Modulo per la presentazione delle osservazioni per i piani/programmi/progetti sottoposti a procedimenti di valutazione ambientale di competenza statale

ID: (n.114) Documenti procedura di Provvedimento Unico in materia Ambientale (PNIEC-PNRR)

ALLEGATO n. 3 Mappatura dei 14 Aerogeneratori e conflitti con fasce di rispetto dei Beni culturali tutelati ex art. 20 co.8 lettera c quater del D.Lgs n. 199/2021.

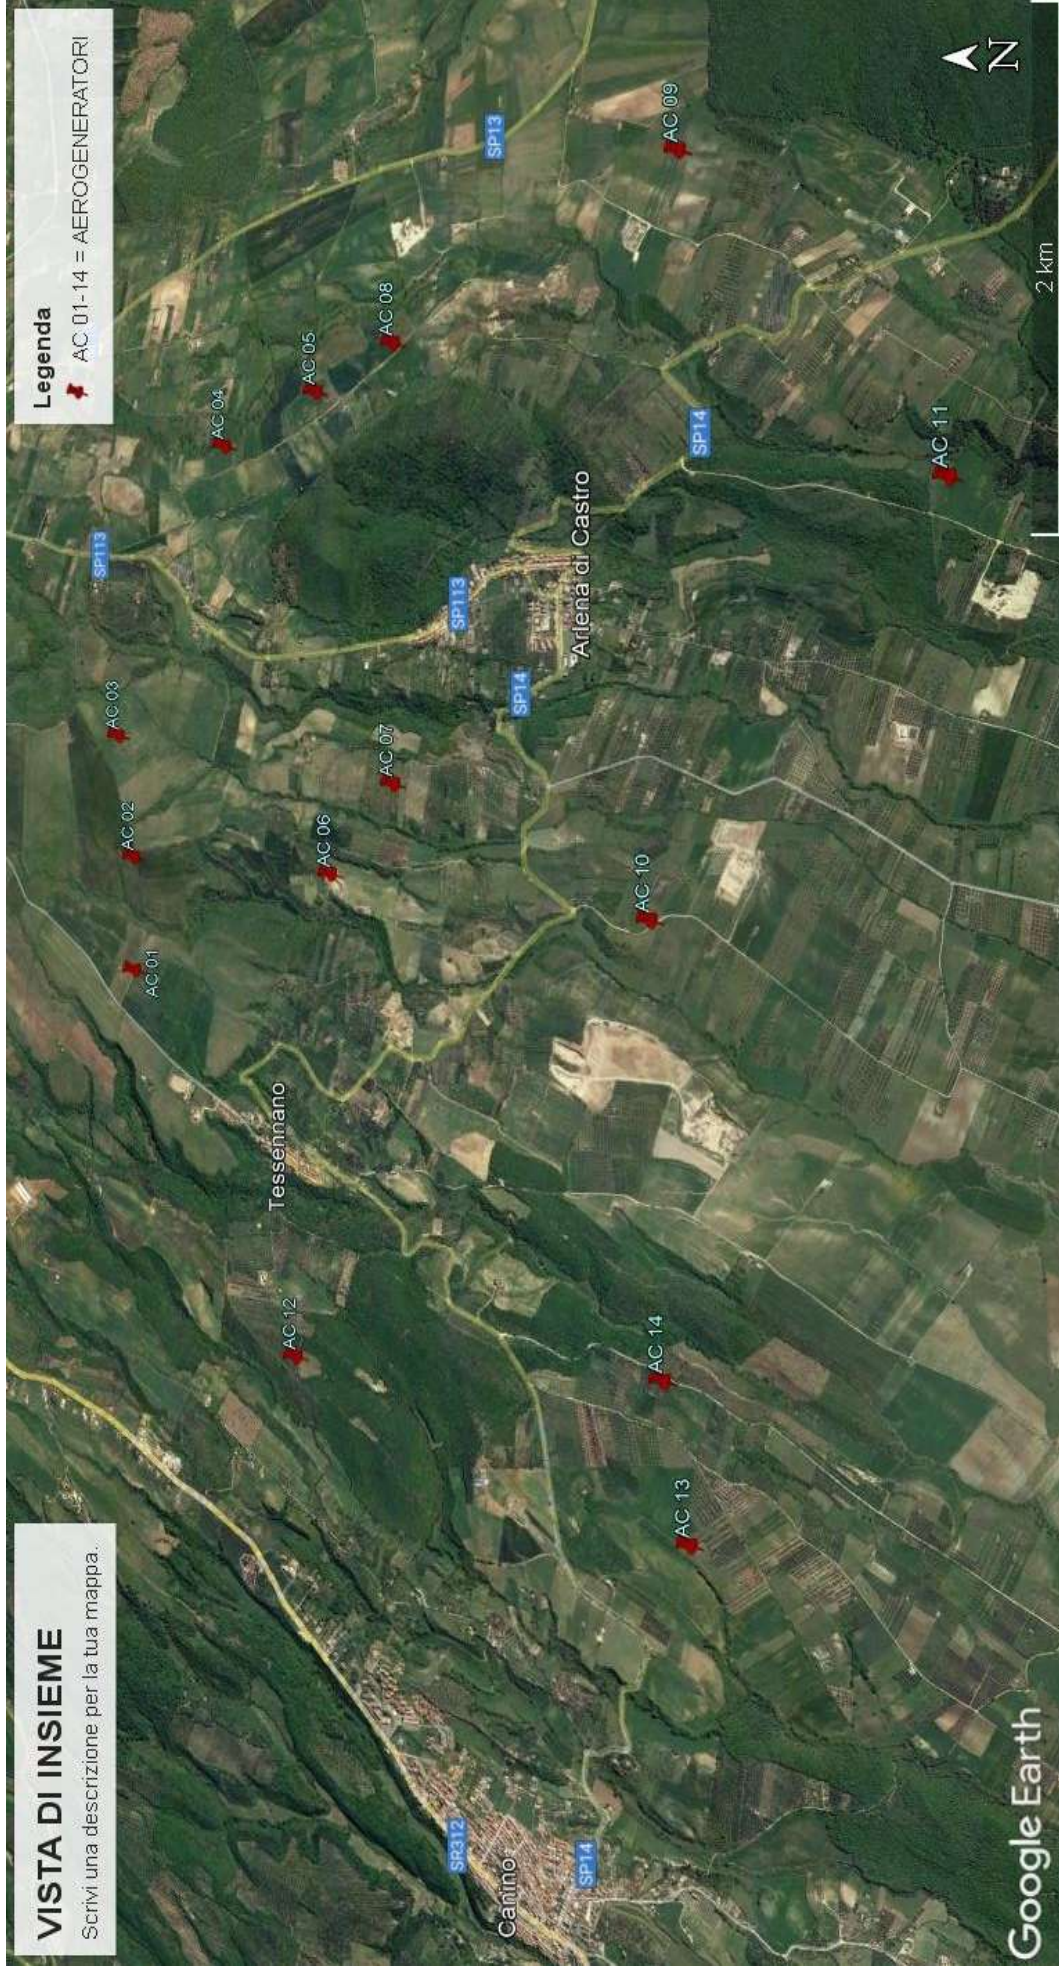
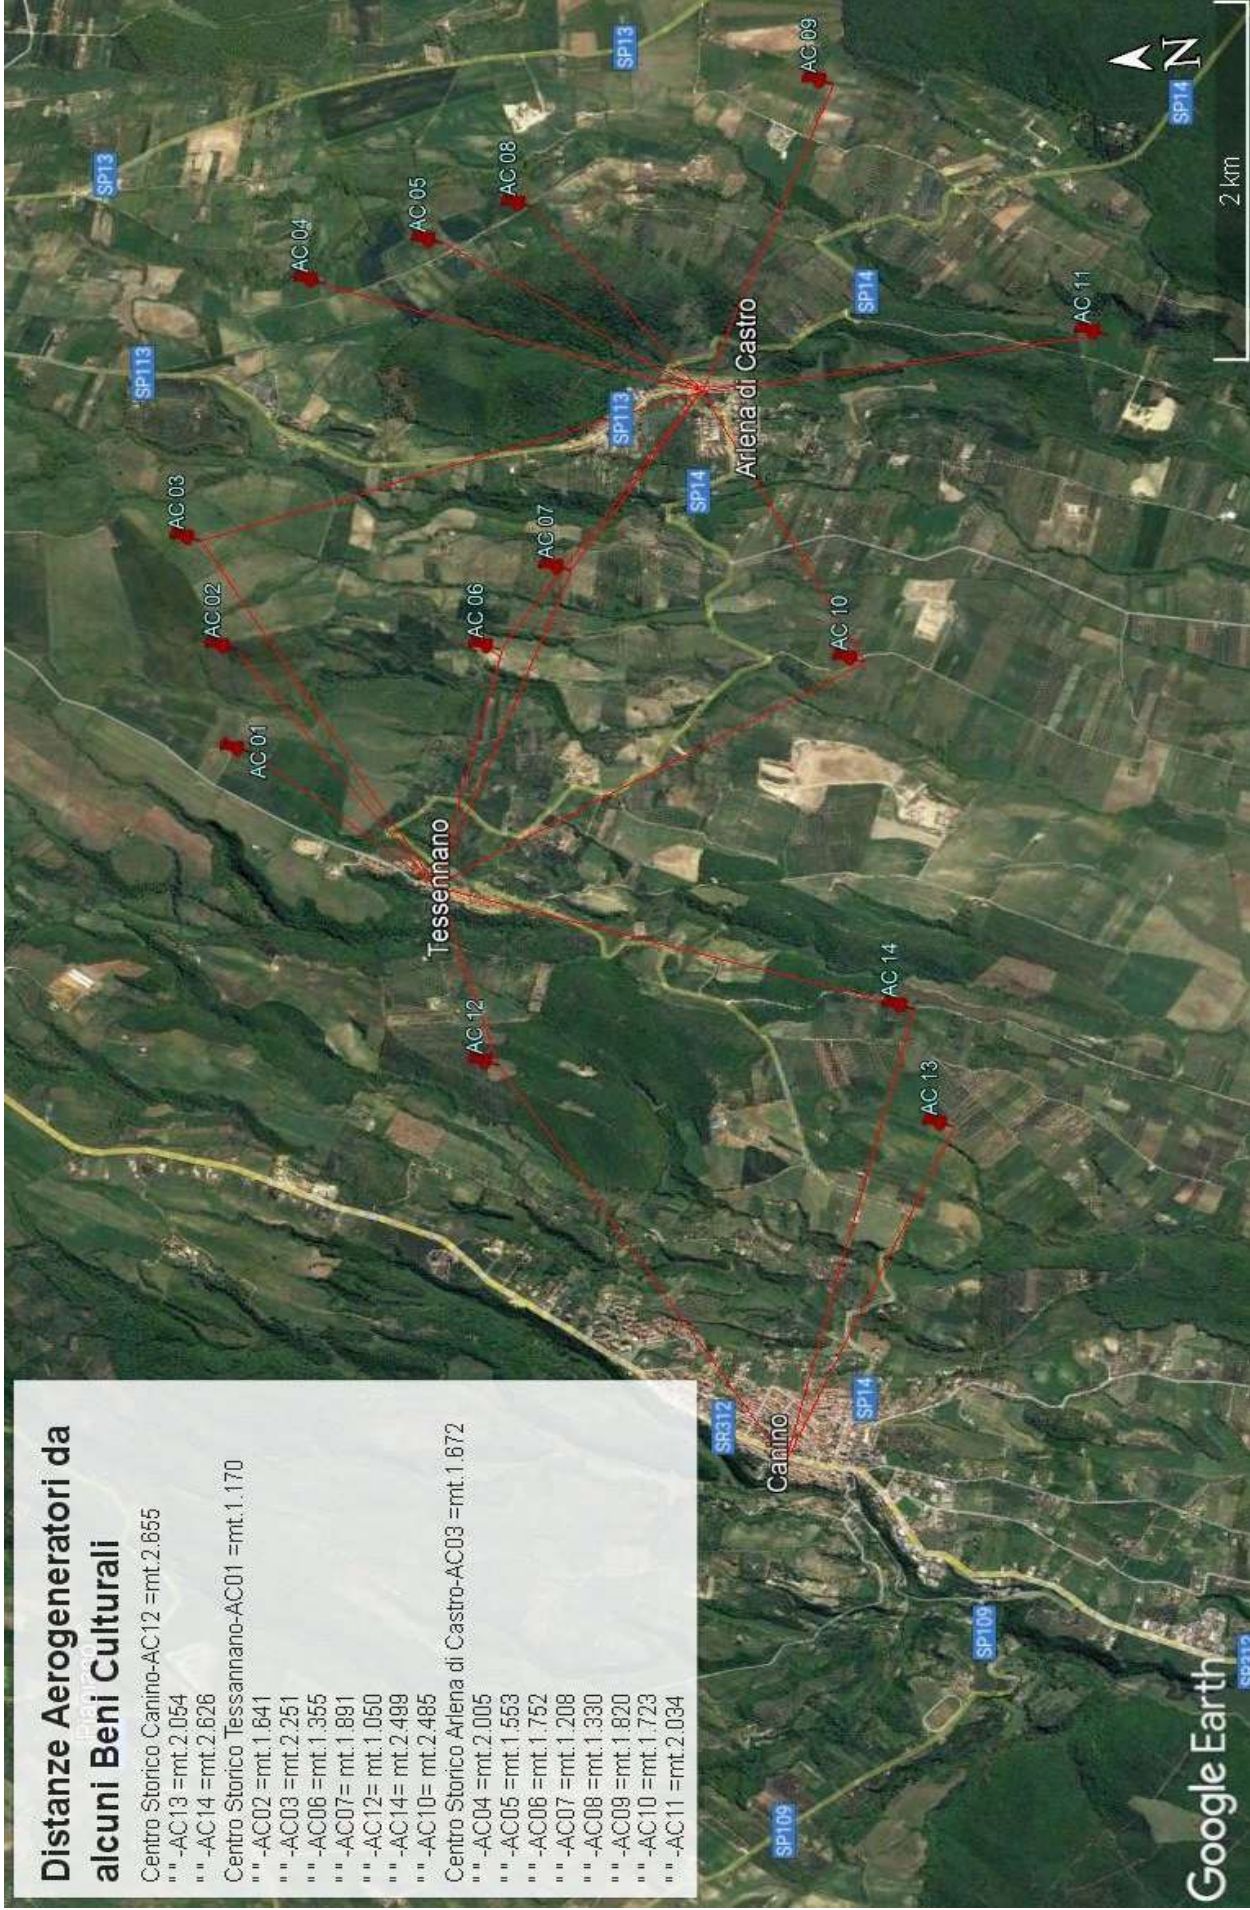
Distanze Aerogeneratori da alcuni Beni Culturali

Centro Storico Canino-AC12 = mt. 2.855
"" -AC13 = mt. 2.054
"" -AC14 = mt. 2.626
Centro Storico Tessenmano-AC01 = mt. 1.170
"" -AC02 = mt. 1.641
"" -AC03 = mt. 2.251
"" -AC08 = mt. 1.355
"" -AC07 = mt. 1.891
"" -AC12 = mt. 1.050
"" -AC14 = mt. 2.489
"" -AC10 = mt. 2.485
Centro Storico Arena di Castro-AC03 = mt. 1.672
"" -AC04 = mt. 2.005
"" -AC05 = mt. 1.553
"" -AC08 = mt. 1.752
"" -AC07 = mt. 1.208
"" -AC08 = mt. 1.330
"" -AC09 = mt. 1.820
"" -AC10 = mt. 1.723
"" -AC11 = mt. 2.034

AREE ARCHEOLOGICHE individuate nel PTPR e tutelate ex art.20 co.8 del D.Lgs n. 199/2021

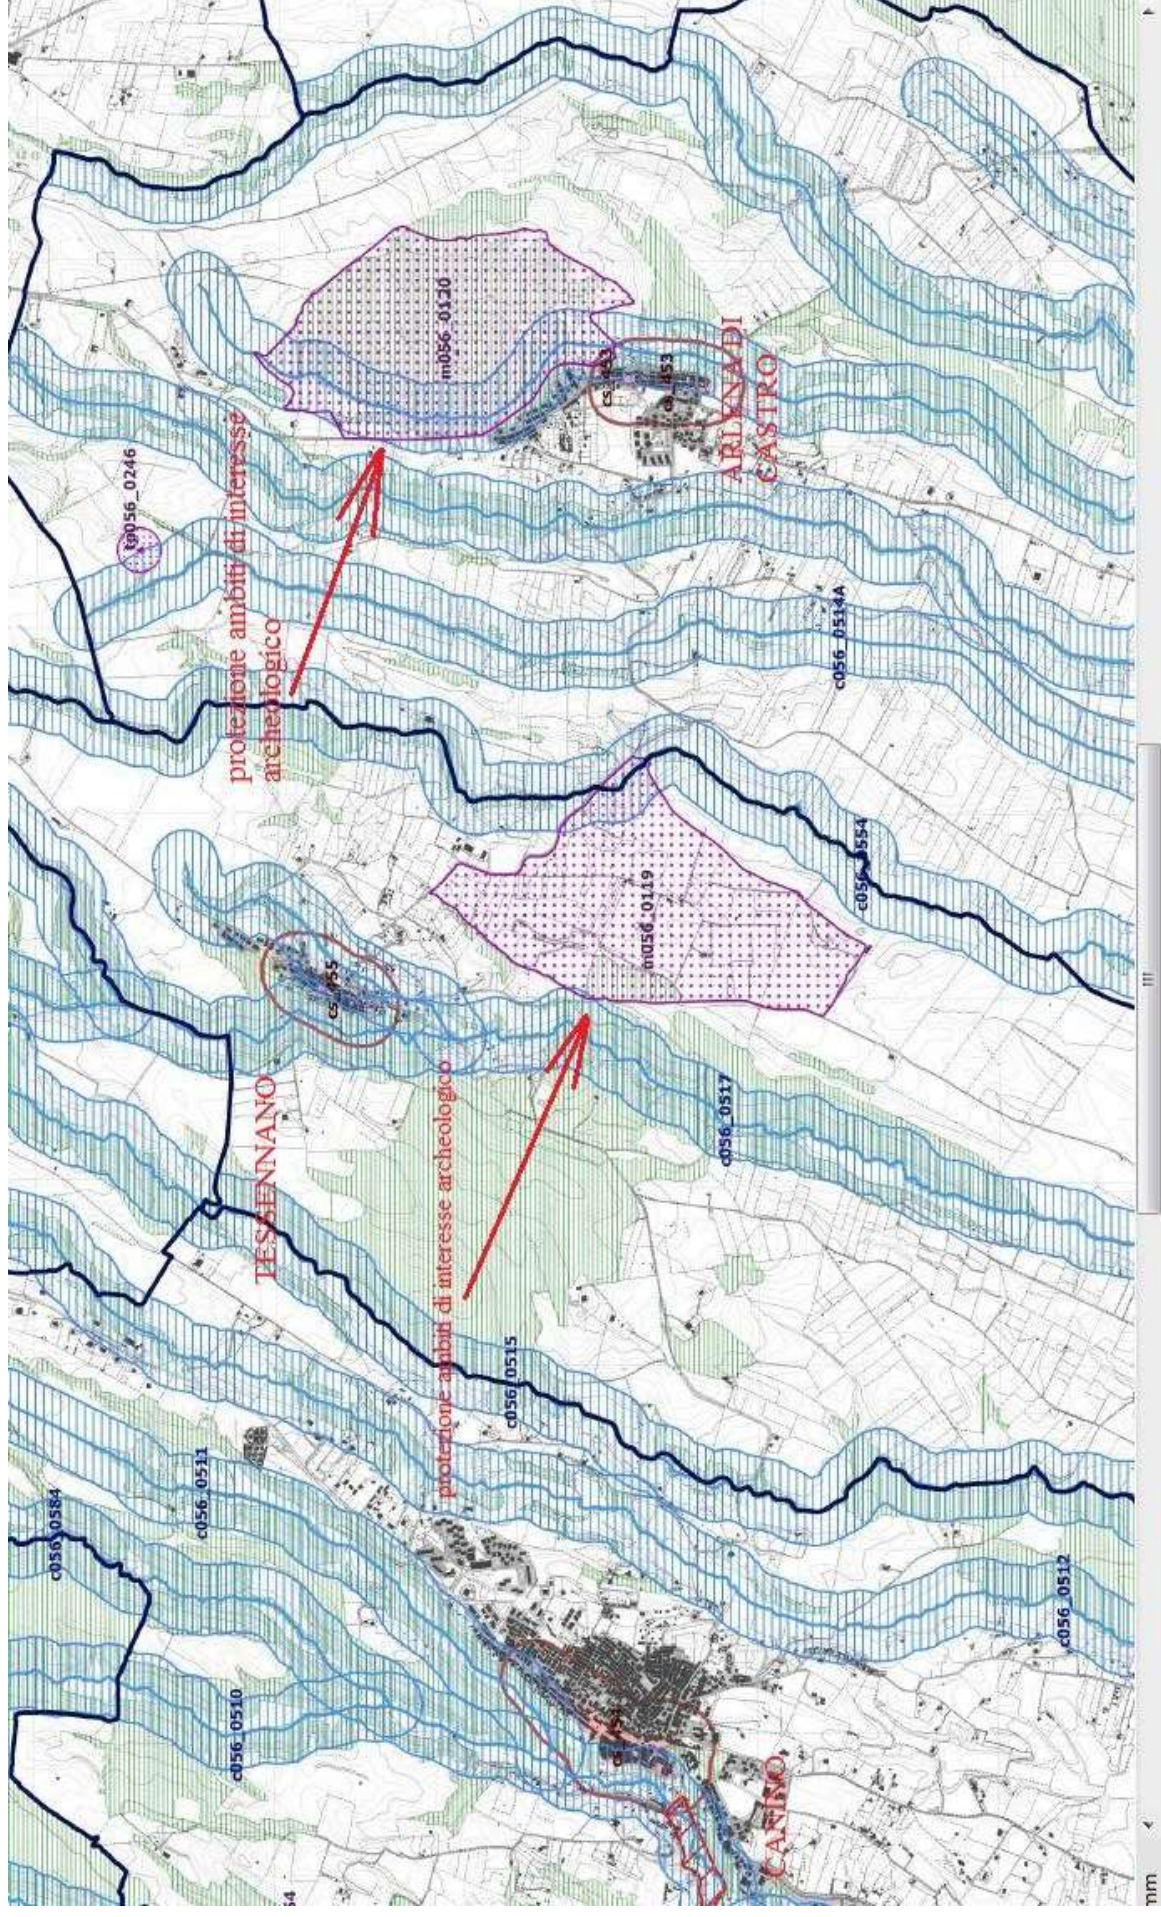
SITI NATURA 2000 nell' AREA INTERMEDIA e VASTA: ZSC IT6010007 "Lago di Bolsena", ZPS IT6010055 "Lago di Bolsena, Isole Bisentina e Martana", ZSC IT6010020 Fiume Marta (Alto corso), ZPS IT6010021 Monte Romano, ZSC IT6010036 Sughereta di Tuscania, ZPS IT6030005 Comprensorio Tolfetano-Cerite-Manziate nei quali verrebbero insediati i 14 Aerogeneratori.
